No.	高浜 1－熱時効－ 1 rev3	事象：2相ステンレス鋼の熱時効												
質 問	<p>(別冊-共通)                  高浜発電所 1 号炉劣化状況評価書におけるステンレス鋼の熱時効について、高浜発電所 1 号炉高経年化技術評価書（40 年目）[冷温停止状態が維持されることを前提とした評価]以降の最新知見等の反映により評価方法及び/又は評価結果に変更があった場合はその内容及び変更根拠を提示すること。</p>													
回 答	<p>高浜発電所 1 号炉劣化状況評価書では、高浜 1 号炉の新技術基準への適合に係る工事計画認可申請書の記載を反映して内容の修正を行っています。</p> <p>熱時効に係る評価のうち、高経年化対策上着目すべき劣化事象としている評価について、評価方法及び/又は評価結果に変更があった対象は以下に示すものとなっています。</p>

No.	高浜 1－熱時効－ 9 rev6	事象：2相ステンレス鋼の熱時効
質 問	<p>(別冊-5配管-4 1 次冷却材管-15頁)</p> <p>母管の熱時効に係る健全性評価について、重大事故等時(原子炉停止機能喪失)におけるプラント条件(ピーク温度360℃、ピーク圧力18.5MPa)を考慮しても、配管は不安定破壊することはないとした考え方及び具体的根拠を提示すること。</p>	
回 答	<p>重大事故等時のプラント条件を考慮した 1 次冷却材管に係る健全性評価の具体的評価内容を添付－ 1 に示します。</p> <p>重大事故等時における健全性評価への入力条件としては、プラント条件が最も厳しくなるピーク温度360℃、ピーク圧力18.5MPaとしており、地震荷重はS s 地震動による荷重としております。当該の重大事故等時のプラント条件は高浜 1 号機 工事計画認可申請書(平成28年2月29日補正申請)に記載されております。</p> <p>なお、通常運転時の条件から温度、圧力が異なっておりますが、重大事故等時の条件においても従来評価方法が問題なく適用できると判断しており、評価結果として配管は不安定破壊することはないことを確認しております。</p> <p>添付－ 1 の評価は過去の電共研で得られたデータに基づき、き裂進展抵抗(Jmat)とき裂進展力(Japp)を算出していますが、材料データ採取時の試験温度と、重大事故等時のプラント条件の温度とは差があります。温度差を考慮しても健全性評価結果に影響がないことを添付－ 2 に示します。</p> <p>1 次冷却材ポンプ(ケーシング)および、炉内構造物(下部炉心支持柱)については、重大事故等時における発生応力とフェライト量の比較でより厳しい条件となる 1 次冷却材管の評価に包絡されることを確認しており、重大事故等時に

図1-1 加圧器サージライン用管台

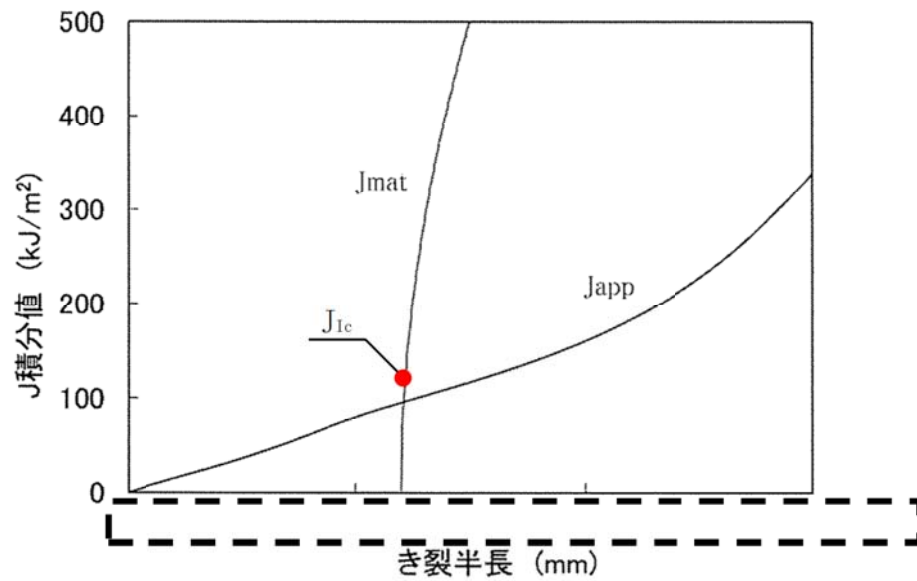
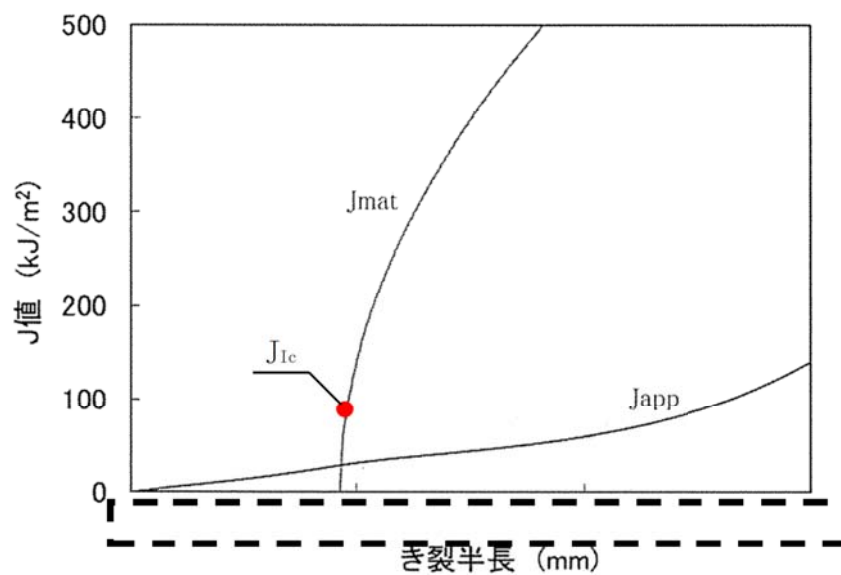
高浜 1 号炉の 1 次冷却材管の母管および管台の熱時効評価については、工事計画認可申請 (H27.7.3申請) を踏まえて、適用する基準地震動の変更を行っております。このため評価に用いた地震時応力が変更になっており、評価の見直しを行っております。

変更後の地震応力条件 (Ss地震動) を適用した上で、発生応力及びフェライト量の比較を行い、応力最大部位とフェライト量最大部位についてき裂安定性評価を行った結果、評価部位が不安定破壊することはなく、健全性評価上問題とならないことを確認しています。

変更後の地震応力条件(Ss地震動)を適用した応力状態においても、図1-1、図1-2  
のとおり $J_{mat}$ と $J_{app}$ が $J_{Ic}$ 以下の低いJ値で交差しており、 $J_{app} < J_{Ic}$ であることが確  
認できるため、延性き裂は発生しないと判断でき、健全性が確認できたと判断する。

図2 高浜1号機 Ss地震を考慮したPTS評価結果(欠陥深さ $5\text{ mm}$ )  
(燃料集合体の減衰定数を $1\%$ とした評価)

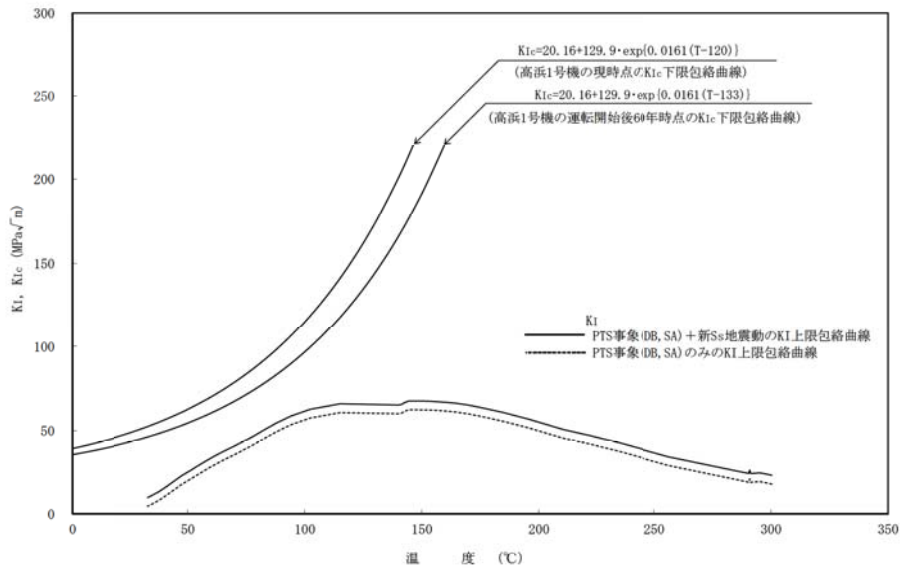
運転期間延長認可申請に際して実施した特別点検の結果を踏まえて、想定き裂深さを5mmとした評価も実施しております。原子炉容器内表面からの深さ5mm位置での評価結果を以下に示します。

以上を踏まえて、耐震安全性評価書には深さ $10\text{ mm}$ の想定き裂の評価結果、あわせて深さ $5\text{ mm}$ の想定き裂の評価結果を併記しております。

以上の結果より、運転開始後 $60$ 年時点での $K_{Ic}$ 下限包絡曲線とPTS事象にSs地震を考慮した $K_I$ を比較すると、両曲線は交差することはなく、 $K_{Ic} > K_I$ は満足され、原子炉容器の中性子照射による関連温度上昇は、耐震安全性評価上問題ないことを確認しております。

図3 高浜1号機 Ss地震を考慮したPTS評価結果（欠陥深さ10mm）  
（燃料集合体の減衰定数を10%とした評価）

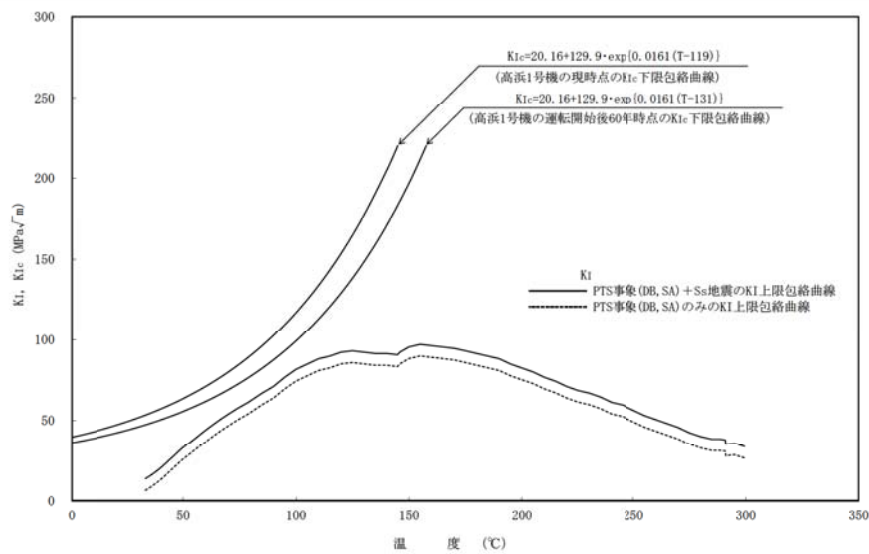
また参考として、燃料集合体の減衰定数を10%として評価した結果を以下に示します。

図-1 配管サポートの外形図

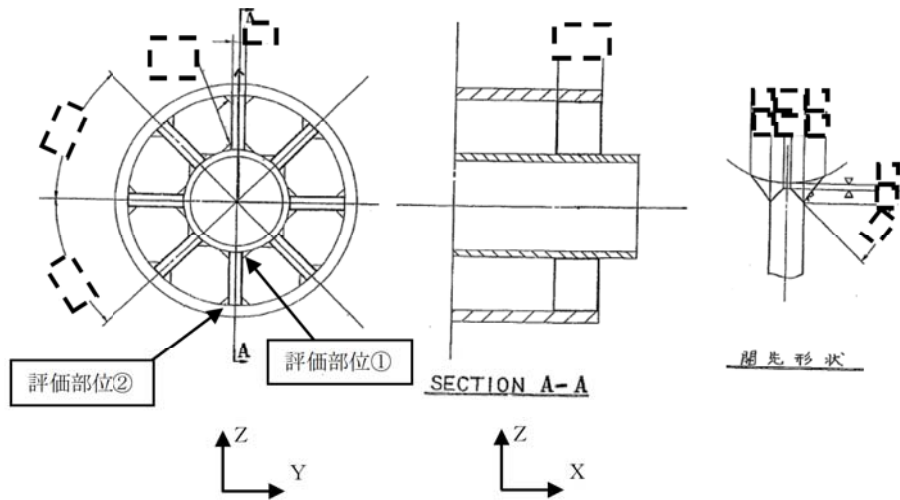
No.	高浜 1－耐震－ 1 3 Rev. 2	分類：配管																																																																														
質 問	余熱除去系統配管のアンカーサポート取付部の疲労割れに対する評価の具体的内容（評価仕様、解析モデル、入力（荷重）条件、評価結果を含む）を提示すること。																																																																															
回 答	<p>余熱除去系統配管のアンカーサポートにかかる荷重をもとに、各応力を算出した過程は以下のとおりです。また、サポートの位置を添付－ 1 の系統図、アイソメ図に示します。</p> <p>1. 評価用荷重の算出</p> <p>配管を 3次元梁モデル化してSs、Sd地震時の支持点荷重をスペクトルモーダル解析にて算出しています。評価部位はサポートラグ（固定点）であり、隣接する解析ブロックとの境界部になります。この為、両ブロックの解析結果から得られた荷重を合成し、評価用荷重としています。さらに、当該アンカーサポートをモデル化し、算出された評価用荷重を用いて評価対象部位の部材力を算出した結果を表 1、表 2 に示します。</p> <p style="text-align: center;">表 1 評価用荷重 (Ss : 部材力)</p> <table border="1" style="width: 100%; border-collapse: collapse;"> <thead> <tr> <th rowspan="2">方向</th> <th colspan="2">配管とラグ</th> <th colspan="2">ラグとプレート</th> </tr> <tr> <th>1次</th> <th>1次+2次</th> <th>1次</th> <th>1次+2次</th> </tr> </thead> <tbody> <tr><td>Fx</td><td></td><td></td><td></td><td></td></tr> <tr><td>Fy</td><td></td><td></td><td></td><td></td></tr> <tr><td>Fz</td><td></td><td></td><td></td><td></td></tr> <tr><td>Mx</td><td></td><td></td><td></td><td></td></tr> <tr><td>My</td><td></td><td></td><td></td><td></td></tr> <tr><td>Mz</td><td></td><td></td><td></td><td></td></tr> </tbody> </table> <p style="text-align: center;">表 2 評価用荷重 (Sd : 部材力)</p> <table border="1" style="width: 100%; border-collapse: collapse;"> <thead> <tr> <th rowspan="2">方向</th> <th colspan="2">配管とラグ</th> <th colspan="2">ラグとプレート</th> </tr> <tr> <th>1次</th> <th>1次+2次</th> <th>1次</th> <th>1次+2次</th> </tr> </thead> <tbody> <tr><td>Fx</td><td></td><td></td><td></td><td></td></tr> <tr><td>Fy</td><td></td><td></td><td></td><td></td></tr> <tr><td>Fz</td><td></td><td></td><td></td><td></td></tr> <tr><td>Mx</td><td></td><td></td><td></td><td></td></tr> <tr><td>My</td><td></td><td></td><td></td><td></td></tr> <tr><td>Mz</td><td></td><td></td><td></td><td></td></tr> </tbody> </table>		方向	配管とラグ		ラグとプレート		1次	1次+2次	1次	1次+2次	Fx					Fy					Fz					Mx					My					Mz					方向	配管とラグ		ラグとプレート		1次	1次+2次	1次	1次+2次	Fx					Fy					Fz					Mx					My					Mz

3. 評価仕様

図1 制御棒挿入時間評価の流れ

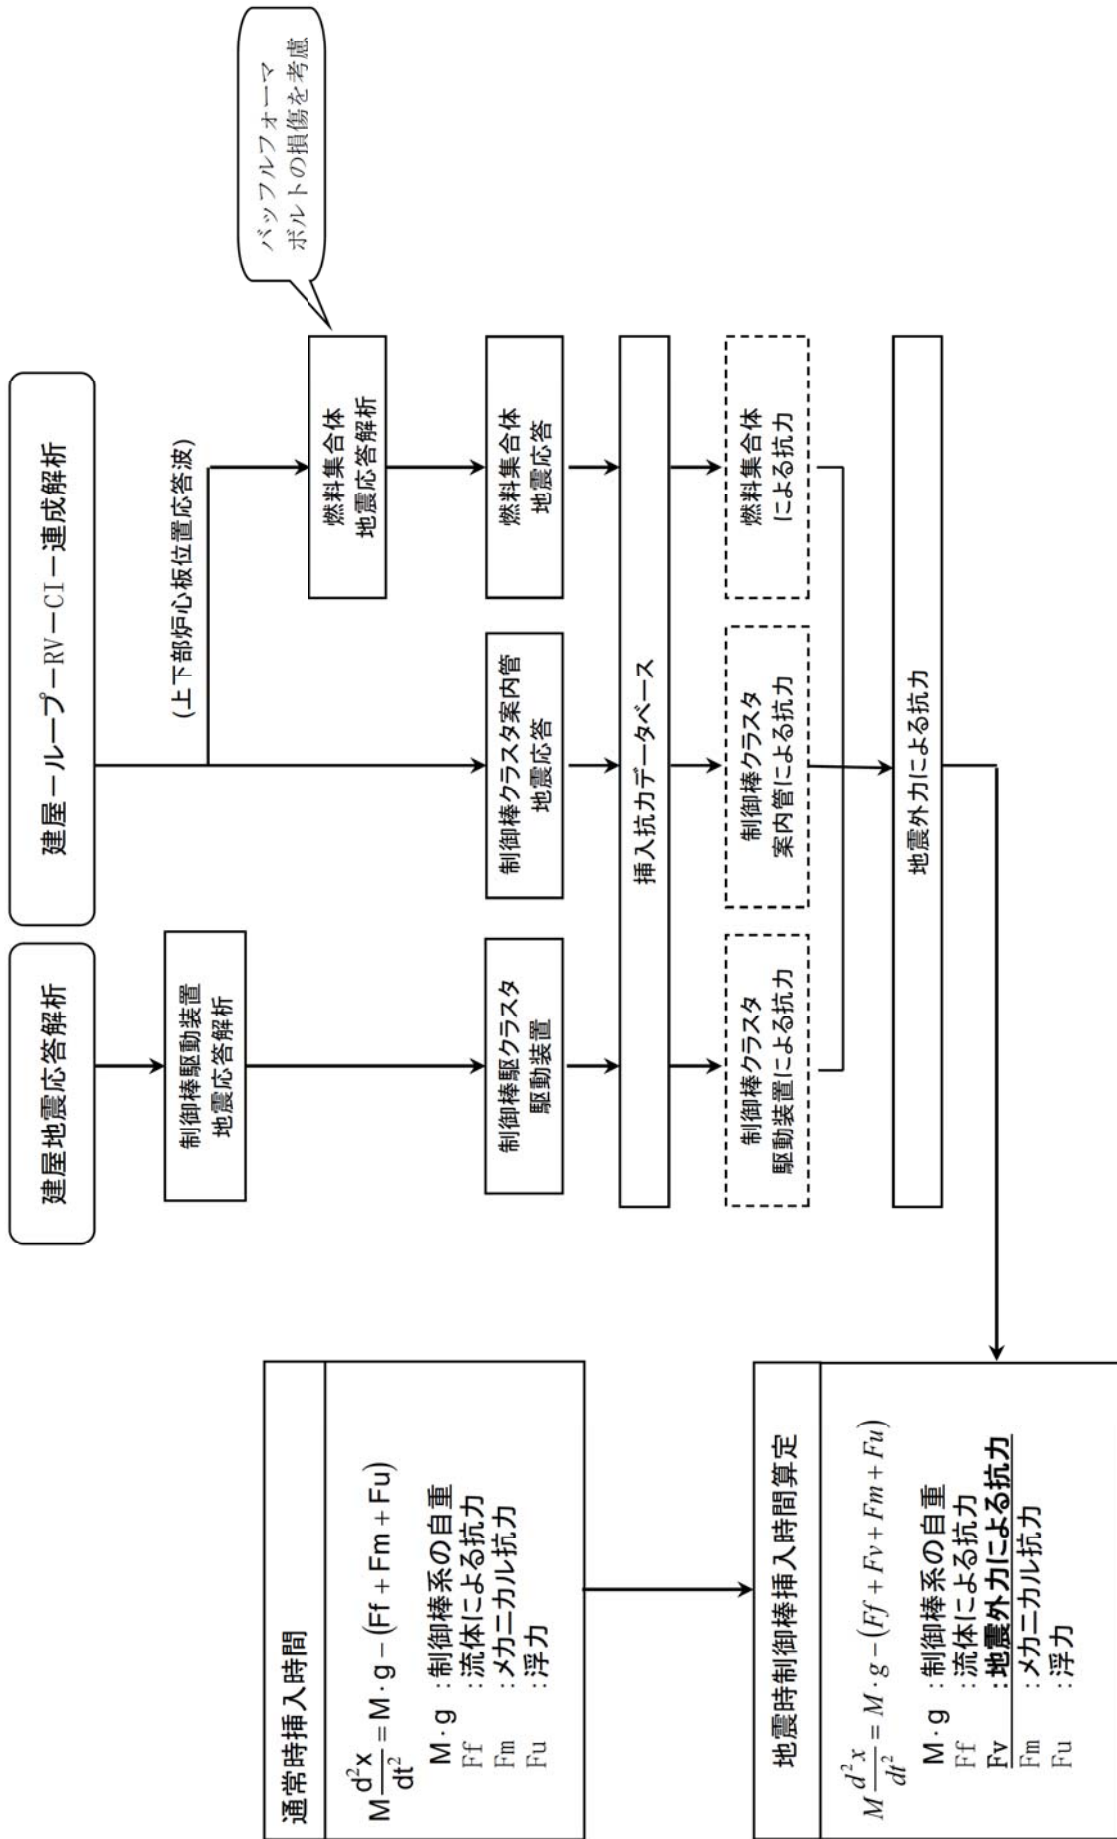
制御棒挿入性の評価については、新規制基準への適合に係る工認側で評価手法を見直した再評価を実施したため、これに合わせた評価手法により評価の見直しを行った。

現評価 (H27. 11補正申請)	工認に合せた評価手法反映
評価条件	燃料集合体照射後条件 (照射影響の考慮有り) Ss-1(700gal)～Ss-7	燃料集合体照射後条件 (照射影響の考慮有り) Ss-1(700gal)～Ss-7
解析モデル	建屋-RCS-RV-CI-FA連成モデル FA減衰率：10%	建屋-RCS-RV-CI-FA連成モデル FA減衰率： <u>1%</u>
評価手法	《挿入経路機器の応答解析》 <ul style="list-style-type: none"> <li>・制御棒駆動装置：時刻歴手法</li> <li>・制御棒クランク案内管：時刻歴手法</li> <li>・燃料集合体：時刻歴手法</li> </ul> 《地震時挿入抗力の考慮方法》 <ul style="list-style-type: none"> <li>・制御棒駆動装置：時刻歴手法</li> <li>・制御棒クランク案内管：時刻歴手法</li> <li>・燃料集合体：時刻歴手法</li> </ul>	《挿入経路機器の応答解析》 <ul style="list-style-type: none"> <li>・制御棒駆動装置：<u>スペクトルモデル解析</u></li> <li>・制御棒クランク案内管：時刻歴手法</li> <li>・燃料集合体：時刻歴手法</li> </ul> 《地震時挿入抗力の考慮方法》 <ul style="list-style-type: none"> <li>・制御棒駆動装置：<u>最大抗力一定</u></li> <li>・制御棒クランク案内管：<u>最大抗力一定</u></li> <li>・燃料集合体：時刻歴手法</li> </ul>
